改善箇所説明図

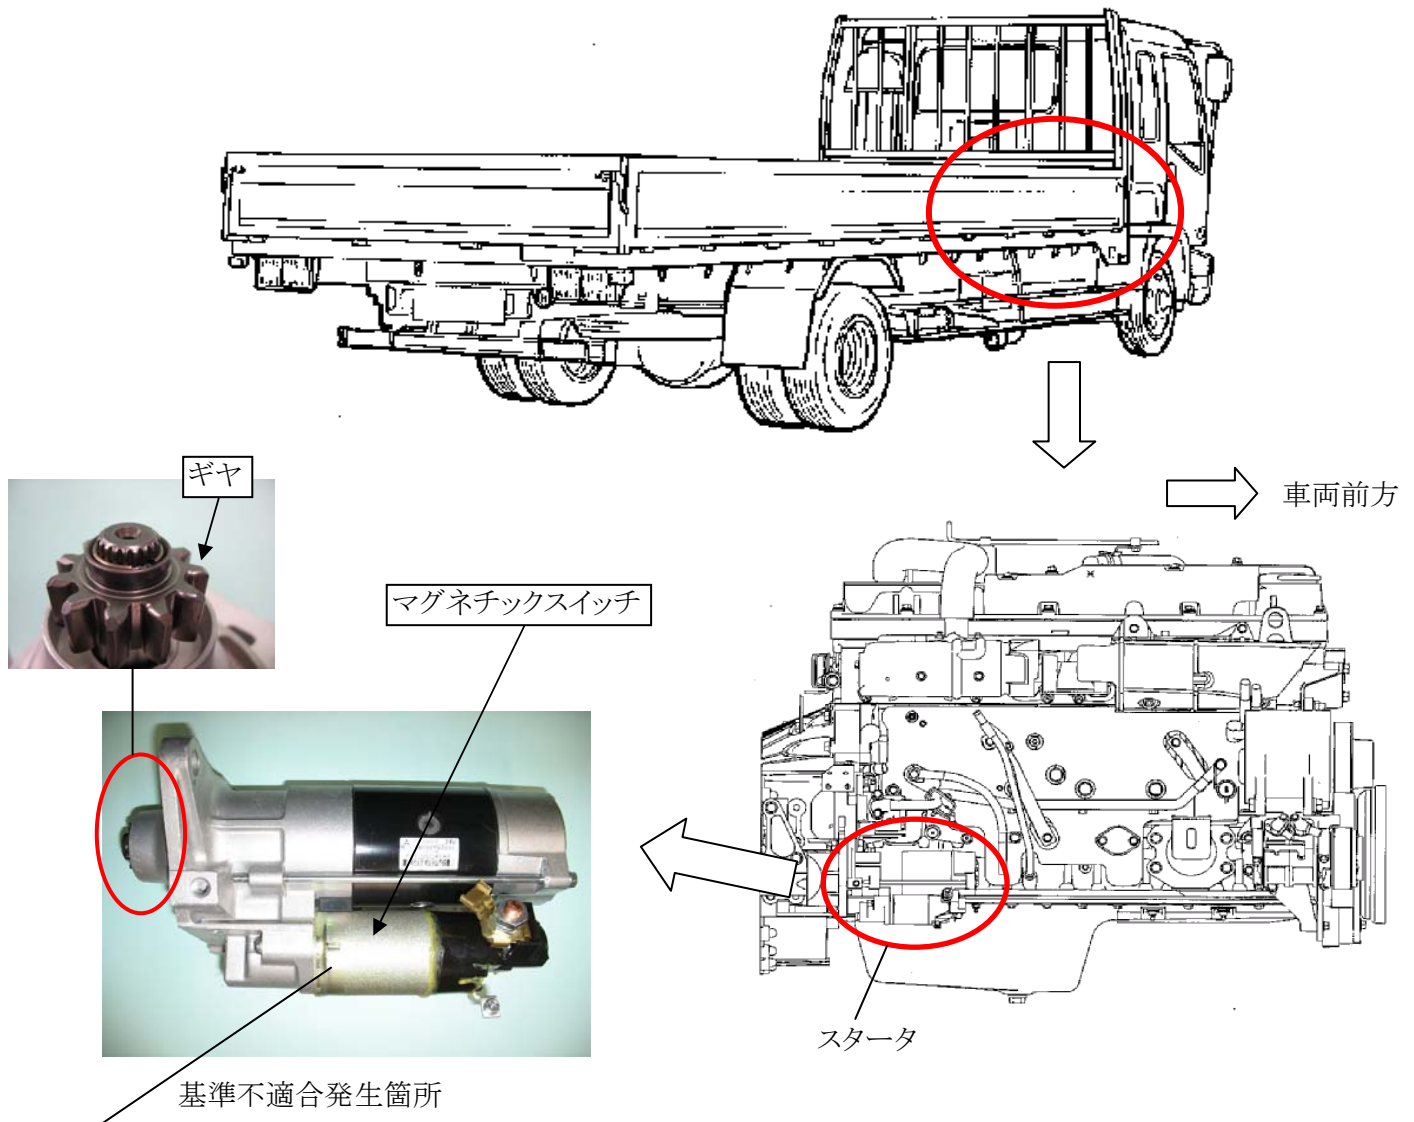
始動装置を繰り返し操作した場合、マグネチックスイッチ（スタータモータのギヤをエンジンにかみ合わせる装置）内部に可燃性のガスが発生し、滞留することがある。そのため、当該ガスに火花が着火して焼損し、最悪の場合、火災に至るおそれがある。

改善の内容: 全車両、マグネチックスイッチ一式及びスタータモータのギヤを対策品と交換する。

識別：マグネチックスイッチに白色シールを貼付する。
